**CCR-VIA -- COMITATO DI COORDINAMENTO REGIONALE PER LA
VALUTAZIONE D'IMPATTO AMBIENTALE**

Giudizio n° 3669 Del 26/05/2022

Oggetto: Collegamento meccanizzato tra il centro di Ortona e la pista ciclabile litoranea

Tipo procedimento: Verifica di Assoggettabilità a VIA ai sensi dell'art. 19 del D.Lgs. 152/06 e ss.mm.ii.

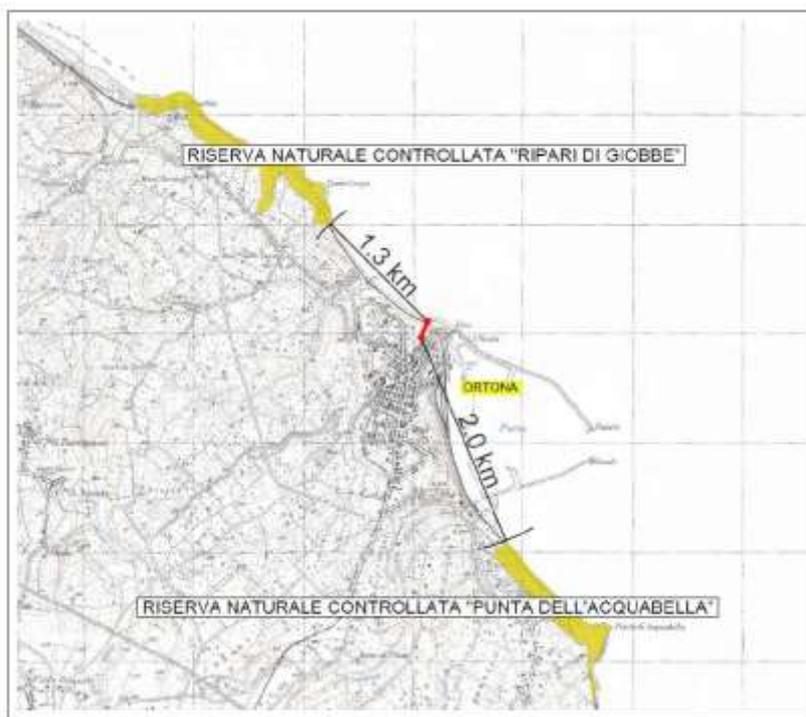
A seguito di quanto affermato dalla Ditta in audizione, occorre dimostrare la non interferenza tra le opere e l'area a pericolosità molto elevata P3 del PAI, o in alternativa produrre lo Studio di compatibilità idrogeologica ed ottenere il parere favorevole dell'Autorità di Bacino.

Dall'analisi delle informazioni fornite dalla Carta della Pericolosità, ottenuta integrando gli elementi della Carta Geomorfológica e l'Inventario dei Fenomeni Franosi con i fattori predisponenti il dissesto considerati con il loro diverso peso, il tecnico evidenzia una pericolosità da scarpata (erosione marina) in corrispondenza della stazione di valle e di parte della linea.

Inoltre, nella zona di valle è necessario evidenziare un'area a pericolosità molto elevata (dovuta ai fenomeni franosi precedentemente evidenziati nella carta Geomorfológica) che non interessa gli elementi strutturali della stazione ma riguarda solo parte della rampa di uscita - sbarco e della rampa di ingresso - imbarco.
